**Avis de la Mission Régionale d'Autorité environnementale
de Bourgogne-Franche-Comté
sur le projet de développement de l'activité de fabrication de
matériaux d'isolation thermique de la société Knauf Isba
sur le territoire de la commune de Auxerre (89)**

N° BFC – 2022- 3171

Figure 3: Schéma de principe de gestion des eaux pluviales (extrait de l'étude d'impact)

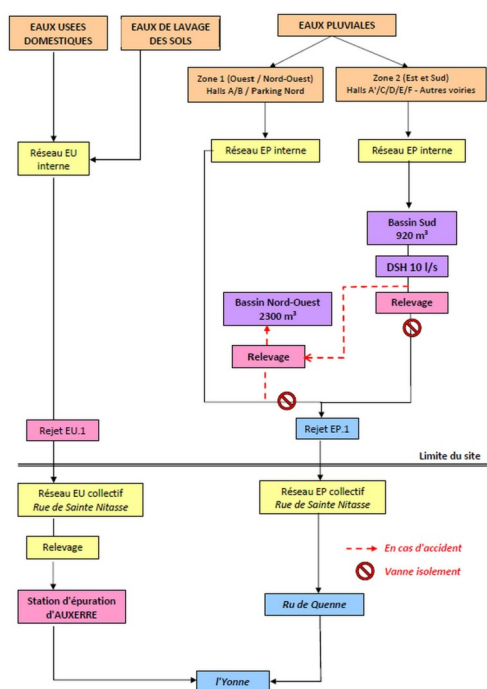
Suite à un arrêté préfectoral complémentaire du 1er juillet 2013 qui a fixé des mesures de réduction du risque de pollution chronique des eaux de ruissellement des voiries drainées vers le bassin sud, le réseau d'eaux pluviales interne a été restructuré. Les eaux de toitures des halls A et B, ainsi que celles des voiries de la zone nord-ouest sont collectées et dirigées vers le point de rejet du site au réseau collectif, à l'entrée ouest. Les eaux de toitures du reste des bâtiments, des voiries périphériques et de la plateforme ouest sont collectées gravitairement vers un bassin d'orage de 920 m³, situé au sud du terrain, assurant un stockage tampon permettant une régulation avec un débit de fuite de 10l/s. Les eaux de toitures non polluées ne sont pas séparées des eaux de voiries, potentiellement polluées. Le dossier précise qu'il n'est pas techniquement possible de séparer ces eaux pluviales et conclut que cette non-séparation n'a pas d'impact sur la qualité du rejet au milieu récepteur.

Le dossier conclut à l'absence d'impact de la non-séparation des eaux de pluies sur la qualité du rejet au milieu récepteur¹⁸. Il fournit les résultats des mesures des 3 derniers contrôles, conformes et inférieures aux valeurs limites autorisées¹⁹.

La MRAe recommande d'étudier la possibilité de séparer les réseaux eaux pluviales voiries et toitures pour améliorer la gestion des eaux pluviales et mieux prévenir le risque de rejets polluants.

Figure 3: Extrait cartographie TRI Auxerrois (carmen.application.developpement-durable.gouv.fr/9/TRI_AUXERRE.map)

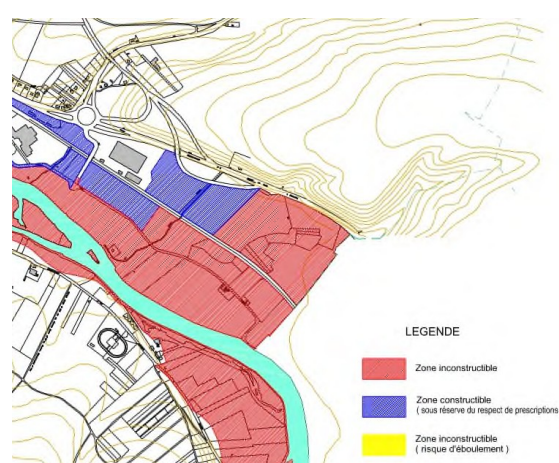
La ville d'Auxerre fait partie du Territoire à Risque important d'Inondation de l'Auxerrois, au regard du risque de débordement généré par les crues de l'Yonne. Contrairement à ce que le dossier indique au sein du tableau comparatif de la situation du site Knauf Isba par rapport aux orientations du PGRI 2022-2027²⁰, il semble tout de même que la partie ouest du site, les bâtiments A, A', B et C, soit en zone de faible probabilité de crue tandis que les bâtiments les plus récents, D, E et F soient quant à eux concernés par la zone de probabilité moyenne de crue.

La MRAe recommande de compléter l'étude d'impact avec la prise en compte du TRI de l'Auxerrois, et de présenter les mesures E, R et C adaptées.
